PROGETTO ESECUTIVO

LINEA FERROVIARIA: ADRIATICA
INTERVENTO: VARIANTE DI FALCONARA

Relazione di rispondenza al progetto definitivo e alle prescrizioni contenute
nella Delibera CIPE n. 54/2011 del 03/08/2011

SEZIONE TRASVERSALE L-L
SCALA 1:50

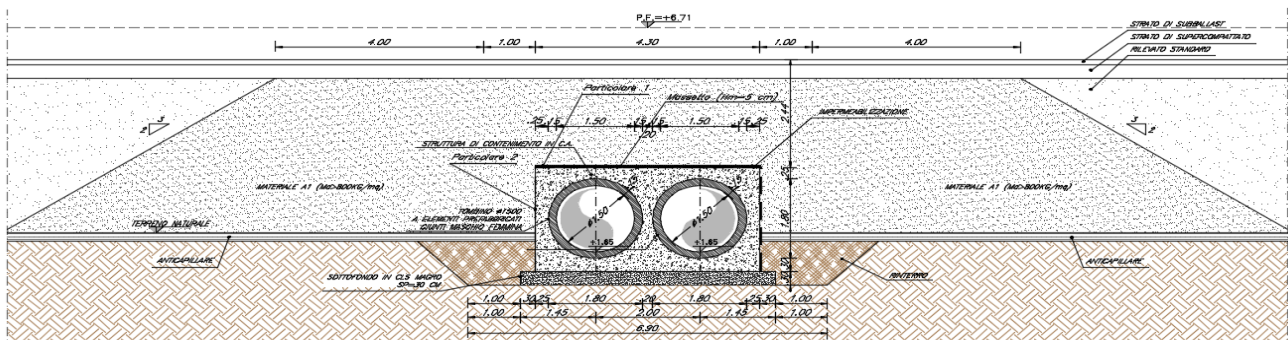
Gli attraversamenti idraulici minori dell'infrastruttura ferroviaria derivano da uno studio approfondito i cui aspetti fondamentali sono:

- Tombino a doppia canna realizzata mediante elementi prefabbricati in c.a.v. del diametro interno Ø1500 di lunghezza pari a 200 cm con giunto maschio-femmina senza riduzione della sezione resistente dello scatolare di rivestimento e spessore corrente pari a 15 cm. La struttura di contenimento è realizzata in calcestruzzo C25/30 armato, con spessore minimo in sommità e ai lati pari a 25 cm e alla base pari a 30 cm.

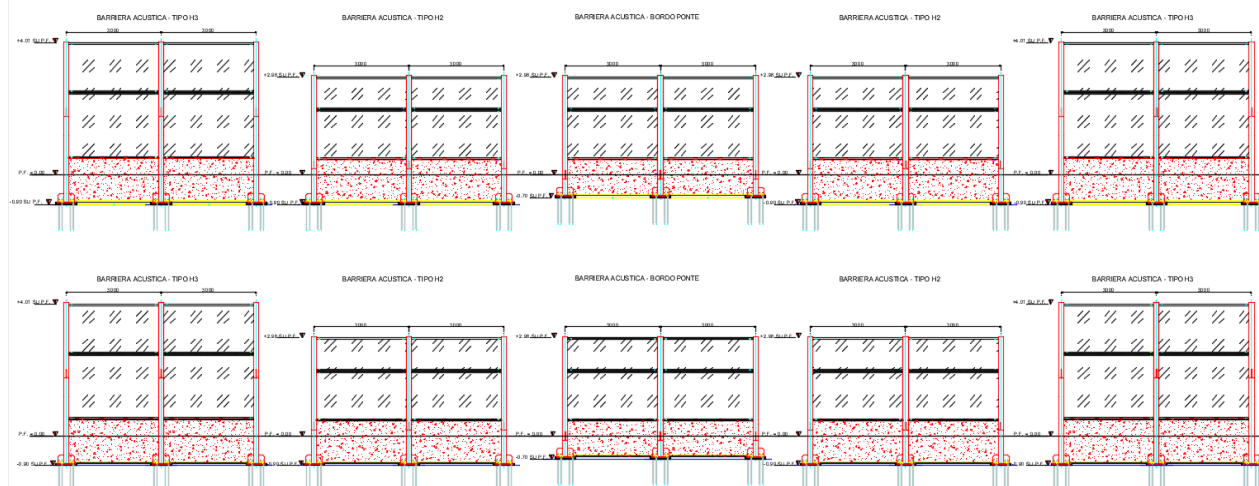
Rivedere la progettazione delle previste pannellature anti-rumore, mediante l'inserimento di tipologie diverse da quelle standard, adeguandole ai diversi ambiti attraversati, ferroviario - industriale, agricolo - paesistico, urbano, mediante l'adozione di pannelli trasparenti o proposte di inserimento di zone filtro naturalizzate che ne mitigino l'aspetto di cesura orizzontale delle visuali paesistiche. In sede di progettazione esecutiva deve essere garantito il rispetto dei limiti di legge per tutti i ricettori sensibili, con particolare riferimento ai livelli notturni

Nell'ambito del progetto, al fine di recepire la prescrizione, in luogo delle barriere fonoassorbenti previste dagli standard RFI, è stato previsto l'impiego di barriere massimizzano la pannellatura trasparente, rispettando comunque le caratteristiche funzionalità, resistenza e manutenibilità previste dal Disciplinare Tecnico a base di gara e contemporaneamente permettono una variazione estetica-architettonica maggiore.

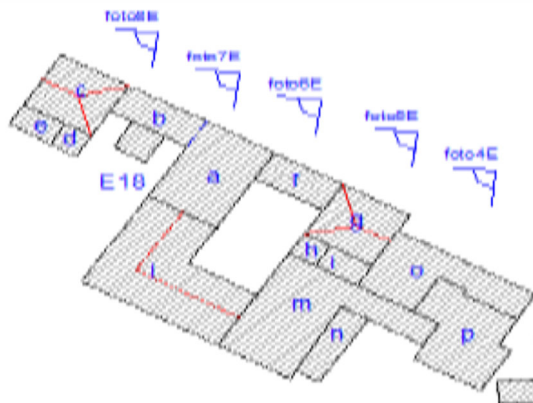
Al fine di ottemperare alla prescrizione 12.B) nel progetto esecutivo sono state previste le opere stradali per il raccordo tra la nuova e la vecchia viabilità (variante alla Via Flaminia, lato Villanova). Il raccordo in esame riguarda l'intersezione tra la viabilità di progetto "Via Nazionale" e l'attuale

Il punto di conflitto viene risolto mediante la realizzazione di una rotatoria composta da 3 rami principali, 1 ramo secondario e 3 accessi ad aree private da ripristinare.
